## PROCES-VERBAL DE CONTROLE D'UNE INSTALLATION ELECTRIQUE A BASSE TENSION

Rapport N°: 16/0402 19/03

Adresse de l'installation: 16, rue de l'Invasion Boelen

PLAN ETAGE

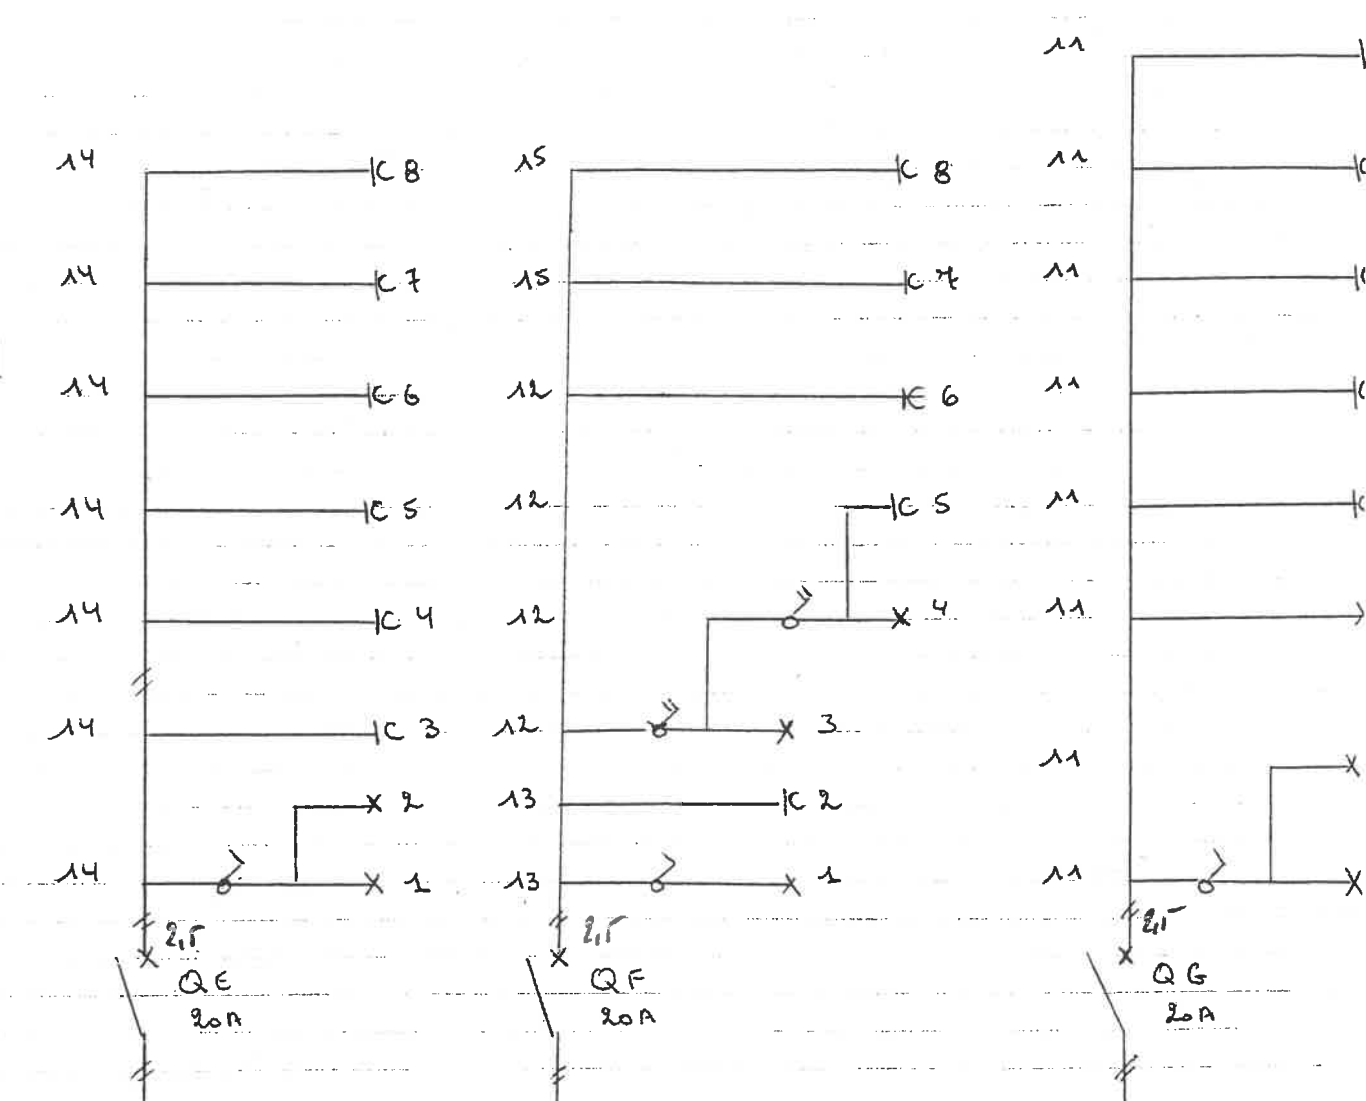
Remarques: SDB au 2<sup>e</sup> étage. Lors de notre visite, la paroi de douche entre l'eau et le douche devra être fixée.
